Dodatečné informace k zadávacím podmínkám I.

Veřejná zakázka: Modernizace a rozšíření ZŠ Příbyslav - dodávka vybavení ZŠ Příbyslav

Zadavatel: Město Příbyslav, Bechyňovo náměstí 1, 582 22 Příbyslav, IČ: 00268097

Stůl

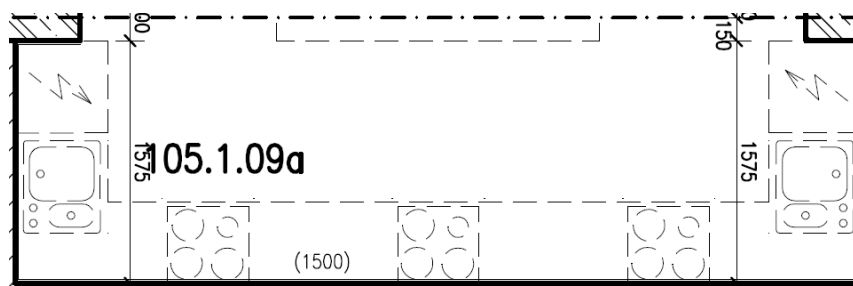
DOTAZ 22

stůl_K, stůl – prosíme o upřesnění materiálu a zda mají být zásuvky uzamykatelné. Standardní tloušťka desky je 18mm, prosíme o informaci, zda je tento rozměr přijatelný nebo musí být dodržena minimální tloušťka 2cm.

Ad 22)***Stůl_K***

Materiálové zpracování z LTD opatřené ABS hranou o min. tloušťce 18 mm. Deska bude o min. tloušťce 20 mm. Požadovány jsou 4 zásuvky. Uzamykatelná bude pouze horní.

Deska bude z LTD o min. tloušťce 20 mm a opatřené ABS hranou.

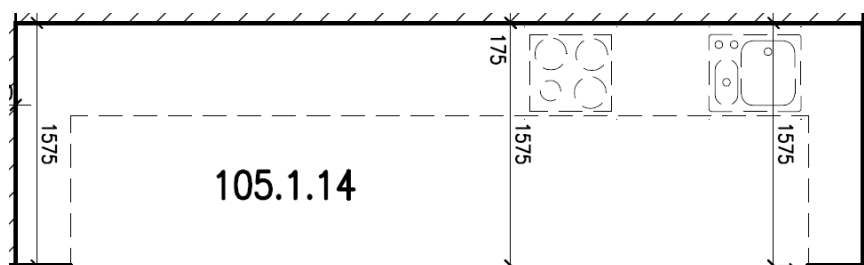
Židle_K – prosíme o upřesnění, zda má mít židle područky a zda opěrák může být síťovaný.

DOTAZ 24

Židle bude s područkou. Opěrák může být sítovaný.
